仕様	ほせるんですII R型 床納まり(塩ビデッキゲラー)) 2間×6尺 片袖納まり 熱線吸収アクリルカ(ブルーヌモーク) 一般地域用 本体色: オータムブラウン
オプション	網戸、側面付け物干し、カーテンレール付き
備考	<ul style="list-style-type: none"> <li>・内部日除け無しに変更です。</li> <li>・間口切詰め、高さ切詰め</li> <li>・床部分下がり防止補強(根太掛けが基礎にくる為)</li> </ul>

訂正	二重認印	サンルーム.Com	担当者	宮本	設計年月日	2009.3.23	工事名称	平面図・立面図	図面番号	A-01
		〒010-0967 秋田市高橋幸町17-21 TEL0120-223-544			承認印				縮尺

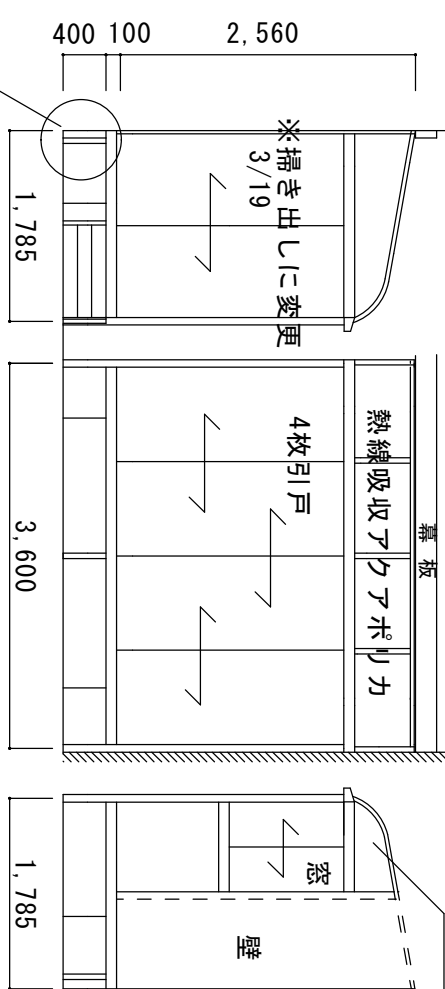
※屋根は幕板ぎりぎりより出します。

側面パネルは透明となります

基礎部分に根太掛けを設置しますので床下がり防止の為に補強を取ります。(両サイド)

※オプション ステツプ2段(3尺用)追加。(3/21TEL有り)  
 ※西側を窓から掃き出しに変更。(3/19メール有り)  
 ※本体色オータムブラウンに変更。(3/14TEL有り)
